# Città Metropolitana di Torino

OGGETTO : Oggetto: [ID\_VIP:7380] - Art. 18 l.r. 40/1998 e artt. 23 e sgg. del D. lgs. 152/2006 e s.m.i. - progetto per la realizzazione di un impianto fotovoltaico della potenza di 18,77 MW e delle opere connesse, presentato da Ecopiedmont1 srl nei Comuni di Lombardore e San Benigno C.se (TO). **Comunicazioni Osservazioni**

Con riferimento a Vostra nota del 10/02/2022 n. prot. 16219 (ns. Prot. 691) ed a seguito della consultazione della documentazione presente sul sito del Ministero della Transizione Ecologica si rileva quanto segue :

**unità ambientale 2.4**

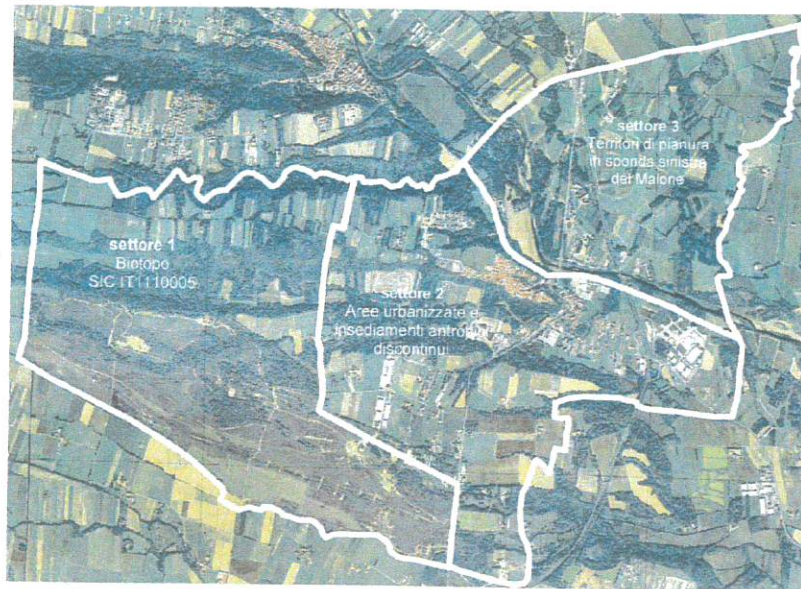
2. Rispetto al rapporto ambientale e valutazione di incidenza del PRGC vigente :

Unità Ambientale 2.4 – Valore di vocazione insediativa medio :
